## 改善箇所説明図

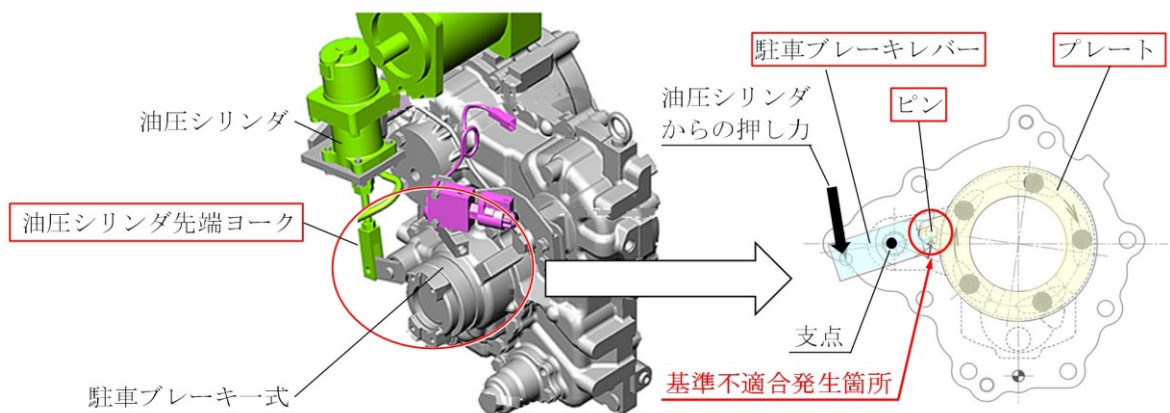
ショベル・ローダの駐車ブレーキにおいて、組立工程が不適切なため、油圧シリンダ先端ヨークと駐車ブレーキレバーを組み付ける際にヨークがレバーと干渉し、駐車ブレーキ内部のプレートを損傷させてしまうものがある。そのため、そのままの状態ですべての駐車ブレーキの作動と解除を繰り返すと、プレートの損傷部から亀裂が進展し、最悪の場合、プレートが折損して車両を停止状態に保持できなくなるおそれがある。

全車両、駐車ブレーキレバー、プレート、ピンおよび油圧シリンダ先端ヨークを新品に交換する。  
また、当該部品の交換時に油圧シリンダ先端ヨークと駐車ブレーキレバーを組み付ける際には、専用の治具を使用して干渉させないように組付ける。

識別：キャブ内側背面のヒューズボックスカバーの裏面に緑色のペイントを塗布する。
